REGIONE PIEMONTE
PROVINCIA DEL VERBANO CUSIO OSSOLA
COMUNE DI VALLECANNOBINA

DERIVAZIONE D'ACQUA DAL TORRENTE FALMENTA PER LA
PRODUZIONE DI ENERGIA IDROELETTRICA

RELAZIONE CON INTEGRAZIONI RICHIESTE IN
SEDE DI OTTAVA CONFERENZA DEI SERVIZI

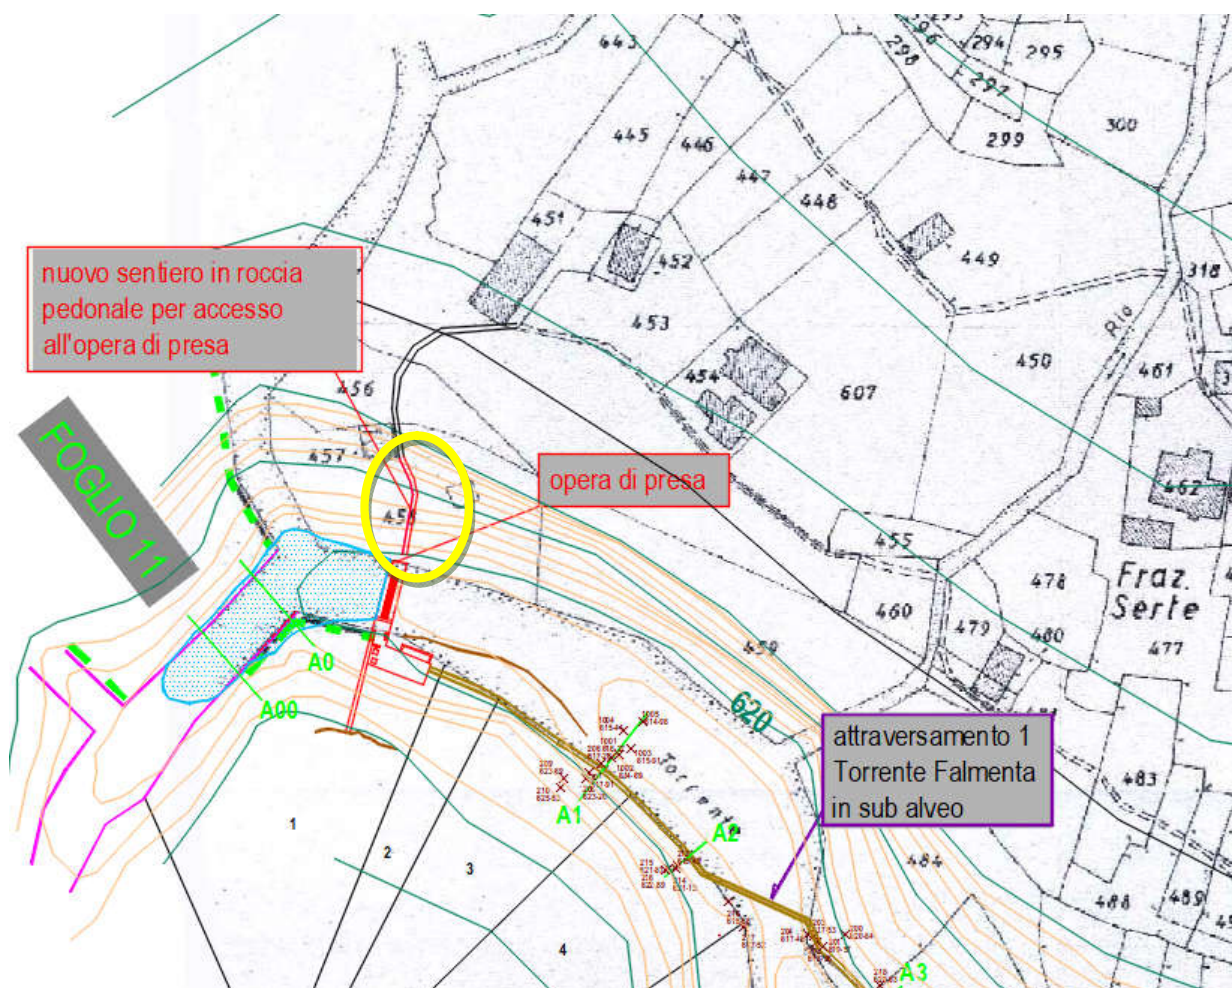
Punto 1) in particolare:

Sottopunto e) lo sviluppo del piccolo sentiero ricavato eseguendo dei piccoli intagli nell'ammasso roccioso per l'accesso all'opera di presa è stato indicato nelle planimetrie di tavola 3 e tavola 4 aggiornamento luglio 2024 (indicato all'interno di un'ellisse gialla) di cui si riporta di seguito uno stralcio ed ha uno sviluppo longitudinale di circa 15 m.
